【 設計変更事例集 】

令和3年10月
国土交通省
四国地方整備局

【 設計変更事例集 】

構造図に明示された防護柵

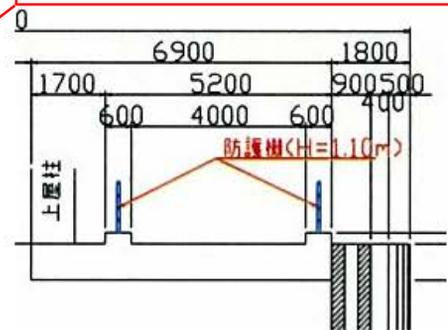
ある工事において、構造図と詳細図及び数量総括表を照査したところ、構造図には、防護柵H=1.10mが明記されているが、その詳細図はなく、数量総括表にも計上されていなかった。

- ①. 本工事で防護柵を設置する必要があるか。
- ②. 必要なら詳細図が必要である。
- ③. 後施工なら柵設置用の箱抜きが必要ではないか。

発注者は、本工事で防護柵を設置する考えであったが、詳細図がなく、工事設計数量も計上漏れをしていた。

発注者は、受注業者との協議に基づき、詳細図及び数量総括表などの設計変更を行った。

砂防工事・転石破碎工(機械の変更)

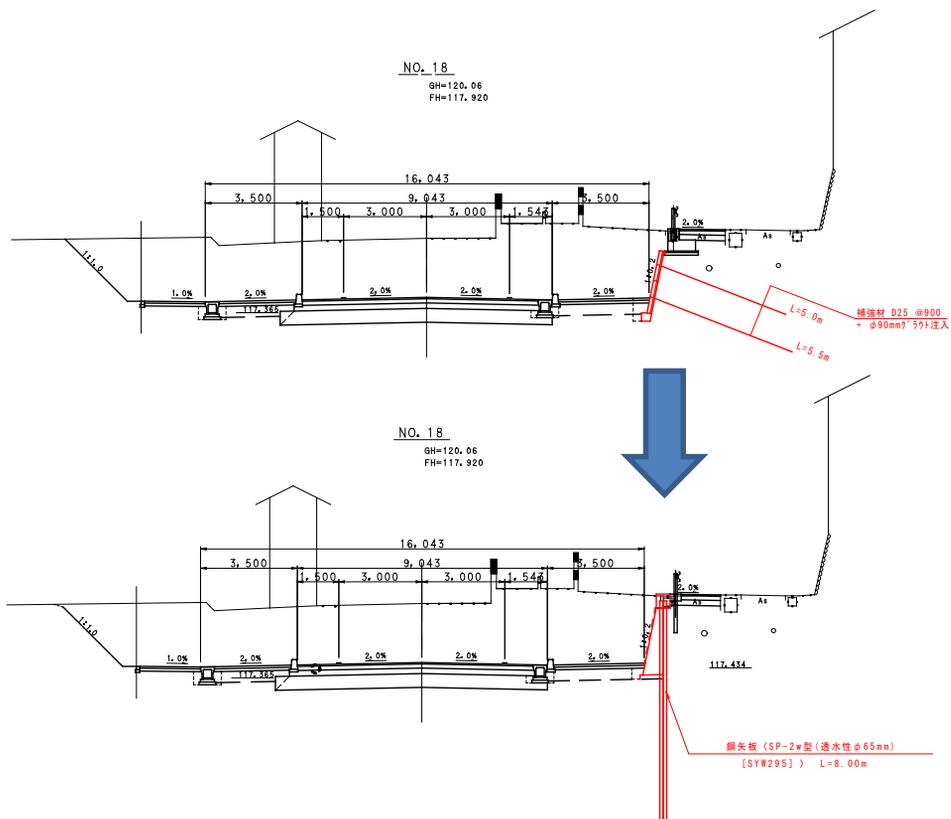
砂防工事現場にて掘削中に転石が数多く出てきた。転石は床付面よりかなり高い所から出てくる為破碎する必要があるがあった。工事現場周辺には宿泊施設等があり、騒音面から大型ブレーカーを使用しての転石破碎ができない状況であった。

- ・特記仕様書には、『転石等の破碎については設計変更で対応する』と明記。
- ・通常は大型ブレーカーで転石破碎を行っているが、宿泊施設等が直近にある為、騒音の少ない油圧破碎機を使用して転石破碎を行いたいと受注者が協議したところ、発注者から実績を調査して歩掛りを取り、その単価で設計変更すると回答があった。

道路改良工事・土留擁壁工(工法変更) 設計変更となった事例

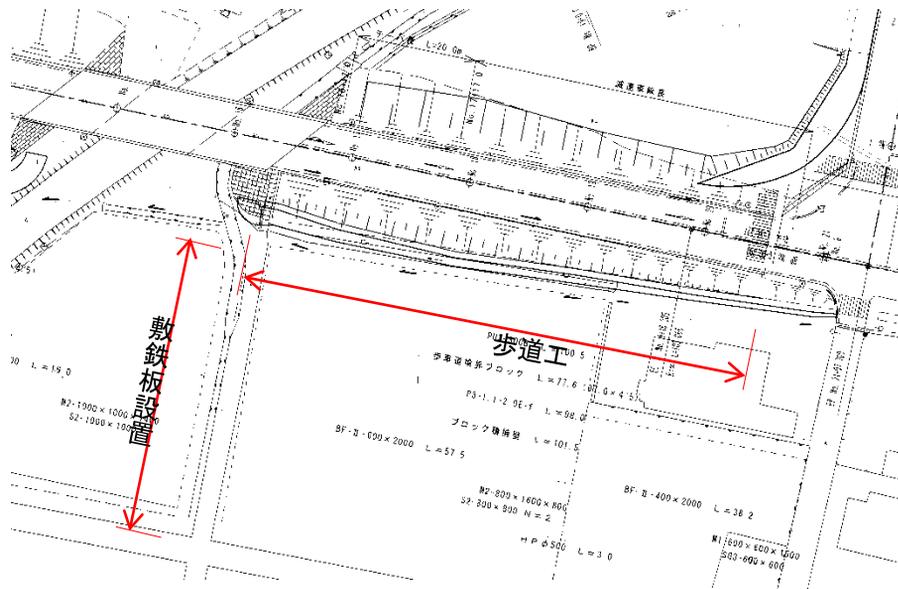
比較的地下水位が高い掘り割り部分に擁壁を設置する工事。背後の道路には占有物が多数埋設されており、抜本的な掘削が困難であったことから、発注者は、地下水対策としてウェルポイント工法を併用した、逆巻き工法による擁壁を計画。

これに対し受注者は、現地は地下水脈の流れが不明瞭で、ウェルポイントによる地下水低下が確実でない。またアンカーのグラウト材が地下水へ混入し、井戸水の汚染が懸念されると報告。受注者から変更協議。発注者は人為的な施工条件と現場が一致しないと判断し、鋼矢板工法へ変更指示。

道路改良工事・工事用道路(工法変更) 設計変更となった事例

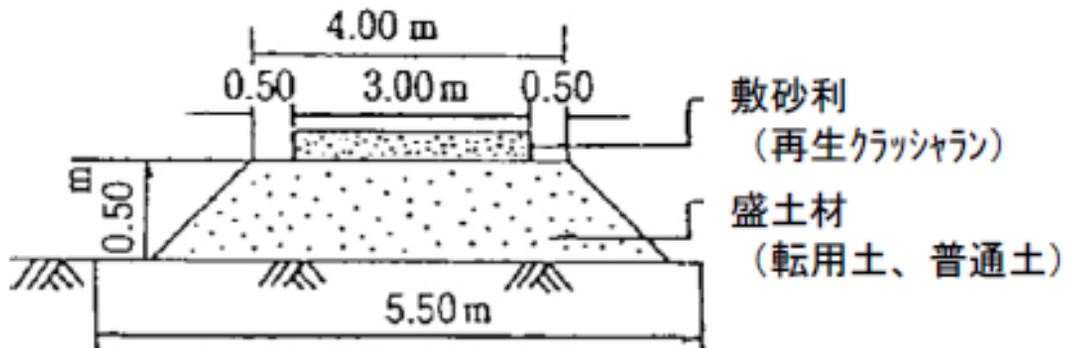
道路改良工事を施工するにあたり、農道(砂利道)を工事用道路として使用することを想定していたが、ダンプトラック等のトラフィカビリティが確保できないこと、敷砂利が田へ飛散しないよう所有者から要望があることから、敷鉄板を敷設することとした。

- ・当初設計では、工事用道路について記載していない。
- ・発注者は農道を現状のまま使用し、必要に応じて補足材を施工することとしていた。
- ・所有者から敷砂利が田へ飛散しないよう要望。
- ・受注者から、現況のままではトラフィカビリティが不足であるので、敷鉄板に変更したい旨の協議。
- ・コーン指数の測定結果より、トラフィカビリティ不足を確認。
- ・経済性、地元要望を考慮し、敷鉄板に変更。

- ・発注前に田の所有者に対し、農道の利用形態の説明が必要である。
- ・発注者が当初想定していた工事用道路の条件では、ダンプトラック等の進入が困難であることから、契約書第18条第1項の4により設計変更の対象とできる。

道路改良工事・仮設道路(材料変更) 設計変更となった事例

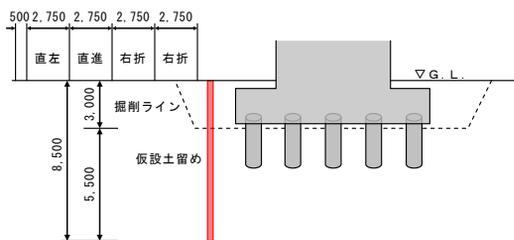
- ・参考図として、仮設道路の施工平面図、標準横断面図を提示。
- ・最も経済的であるため、再生クラッシュランで積算。
- ・受注者から、再生クラッシュランの在庫がないので、バージン材に設計変更するよう協議。再生材取扱業者からの在庫の不足証明書を提出。
- ・バージン材で施工するよう設計変更した。

- ・他現場で再生クラッシュランの需要が多く、通常調達する範囲で材料が入手できなかった。
- ・入札時に資材調達の計画はある程度たてていると思われるが、受注前から資材を確保することは難しいと考える。
- ・仮設道路の構造については任意であるが、再生クラッシュランの次に経済的である方法に設計変更することができる。
- ・契約書第18条第1項の4(第三者機関等による制約)により、設計変更できる。

橋脚耐震補強工事・掘削工(土留工変更) 設計変更となった事例

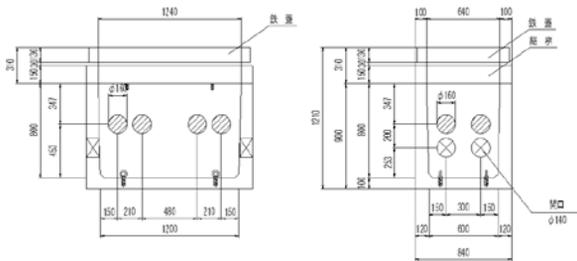
橋脚の炭素繊維巻立て工のため、橋脚部の掘削(掘削深はGLより約5m)を実施した例である。掘削をGLから3m程度まで進めたところで、掘削面に亀裂や湧水が確認されたため、のり面勾配の変更(当初1:0.5から変更1:1.0へ)、簡易的土留を設置したが掘削面が安定せず亀裂・崩壊が生じたため、安全を確保するため鋼矢板土留工法へ変更したものである。

- ・設計図書に掘削勾配を明示。
- ・請負人からの協議に基づき、掘削勾配の変更・簡易土留工を実施。
- ・崩壊が止まらないため、鋼矢板土留工に変更。

- ・設計図書に示された内容と、実際と工事現場が一致しない場合、工事請負契約書第18条により所定の処置を実施した後、条件変更等の対象とできる。

電線共同溝工事(変更設計図面の作成) 設計変更となった事例

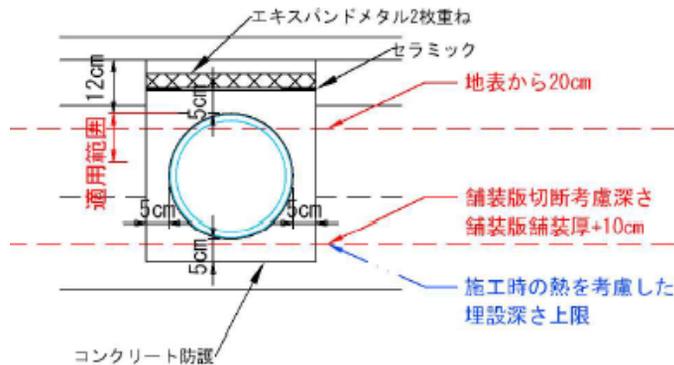
- ・ 占有者と受注者の打合せにより、当初設計の低圧分岐櫛の構造変更を行う必要が生じた。
- ・ 工場製作の期間を考慮すると当初工期内で完成するには、早急に図面変更が必要となるため、必要な変更箇所の詳細を把握している受注者と、変更設計図面の作成について協議した。

- ・ 占有者から、設計段階での協議ではなかった配管の増設要望があった。
- ・ 適正化指針を踏まえ、発注者(設計担当課)での変更図面作成を検討したが、占有者との状況把握が必要であり、図面作成に時間がかかることが判明。
- ・ 受注者は、占有者と詳細な内容を確認済みであり、必要な時期までに占有業者との協議図面を作成することが可能であったため、協議のうえ、変更設計図面の作成を指示。

- ・ 本来、発注者が対応すべき事項であり、占有者との協議により、発注図面の変更も含めた検討が必要となった場合は、「照査の範囲を超える資料作成」であり、変更図面の作成費用は設計変更の対象とする。

トンネル工事・ロックボルト工(工法変更) 設計変更となった事例

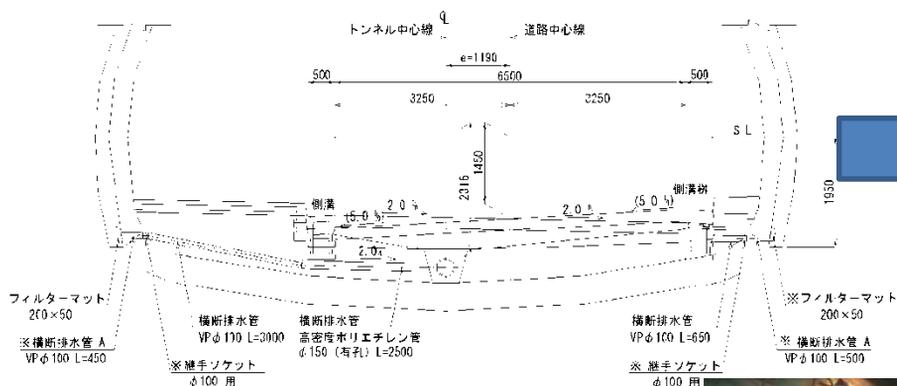
ロックボルトの削孔時に想定外の湧水が発生したため、ロックボルトを当初設計の全面充填式(定着材ドライモルタル)から全面摩擦定着式へ変更した。

湧水量が多く、通常のロックボルト充填材では流出し所定の引張り強度が確保できないことから、発注者と協議の上、摩擦によって定着するタイプへと変更した。

- ・当初設計の施工条件が現場条件と一致しない場合は、契約書18条第1項の四により、所定の協議に基づき、変更の対象とできる。
- ・現場状況に応じて所定の品質を確保した点で適切な対応であった。

図1 原水pH値の推移グラフ

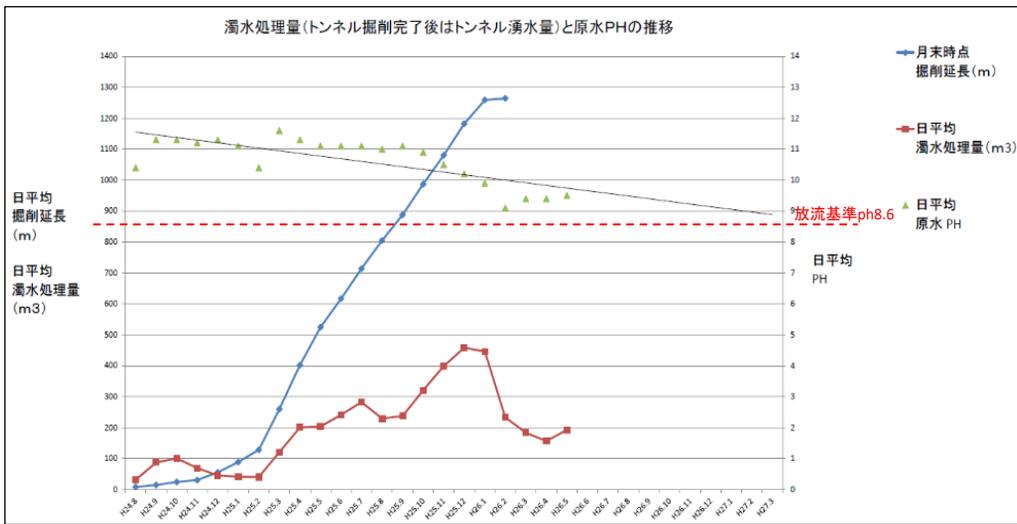
一般に pH 値は時間をかけて徐々に低下するが(1年以上のケースもある)、pH 値の実績(図1)より、地下排水工完了後もpH値が放流基準(pH8.6 以下)を満たさないことが予測されたため、トンネル湧水の中和処理を協議した。

平成26年5月のトンネル湧水のpH 平均値は9.5 程度であり、これまでのpH 値の実績(推移グラフ)から、放流基準を満たすには、さらに数箇月の期間が必要と考えられた。このため、地下排水工完了後(6月上旬以降)もpH 処理が欠かせないという理由で、濁水処理設備を撤去した後にトンネル湧水の中和処理を行うことを協議し、設計変更の対象として認められた。

電線共同溝工事（現地制約による施工の変更） 設計変更となった事例

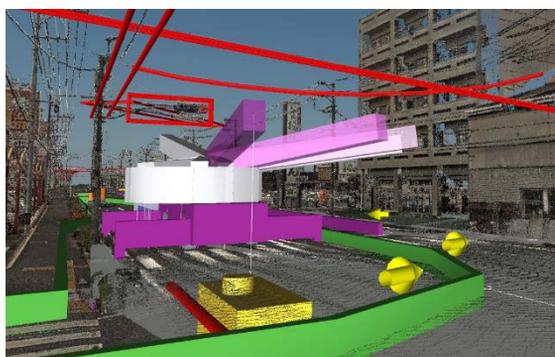
- ・掘削中に、発注図に存在しない地中配管及び用途不明な地下埋設物を確認したため、小型BHによる掘削を中止し、人力掘削に変更する検討を行った。
- ・施工箇所の延長は約100mであり、5日間の夜間作業を要すると思われた。
- ・施工にあたって、事前に人力掘削への変更が、設計図書での施工上の制約条件が現場と一致しない事由に該当するか協議した。

- ・施工方法の選定は、受注者の任意であるが、機械掘削だと地下配管を損傷する可能性が有るため、作業着手前に監督職員が現地立会し、人力掘削が望ましいと判断した。
- ・人力掘削とすることで日当たり施工量は低下するため、当該箇所は受注者の責によらない施工上の制約を受けた現場であると判断し、施工方法を人力施工に変更指示。

- ・条件変更が明確な場合は、契約書第18条第1項の5により設計変更の対象とする。

施工方法の変更 設計変更とならなかった事例 ②

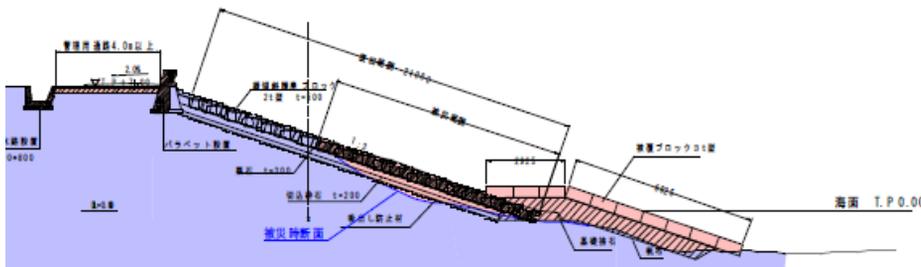
ドライ施工から水中施工へ施工方法変更

- ・発注者は、海面下の根固被覆ブロック据付を、仮締切によるドライ施工として計画。
- ・請負業者は、潜水夫作業による水中施工により施工したいと協議した。

→発注者は、水中施工であっても陸上施工と同等の品質・出来形を満足することが可能であること、費用減とならないことなどを確認し、水中施工を承諾。

仮設集水柵工の構造変更 設計変更とならなかった事例 ⑤

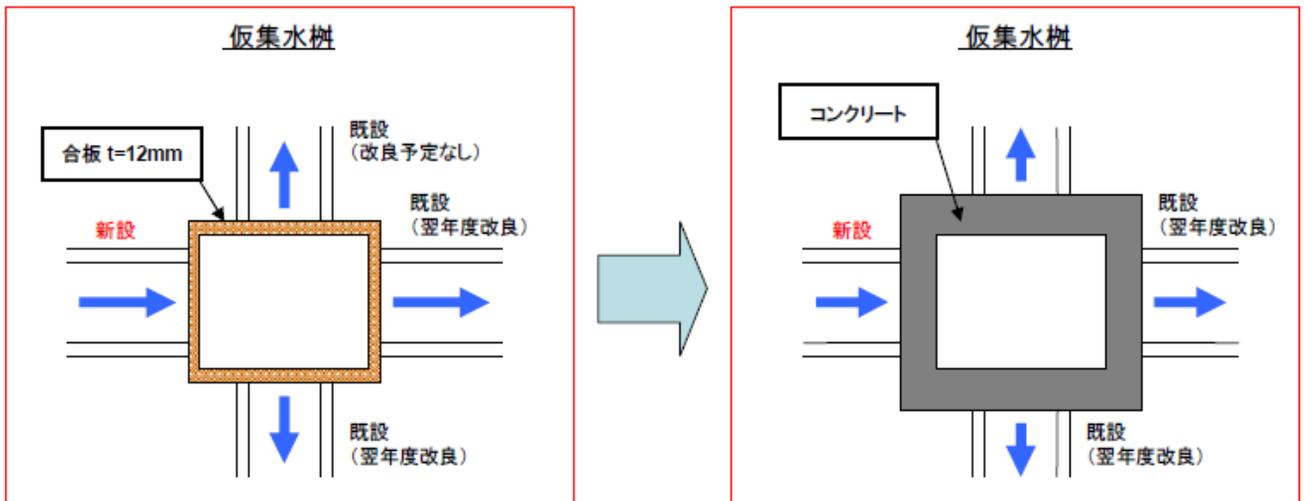
合板組立て構造の仮集水柵を、受注者はコンクリート柵で施工した。

- ・発注者は、次年度に既設水路の改良併せてコンクリート集水柵を設置する予定として、当初設計では、合板組立て構造の仮集水柵として積算。
- ・受注者は、流末での土砂の堆積や浸透水に対する構造上の懸念からコンクリート柵への変更を希望し協議した。

→この集水柵は仮設であり、求める機能としては合板組立て構造で十分であることから設計変更の対象としなかった。
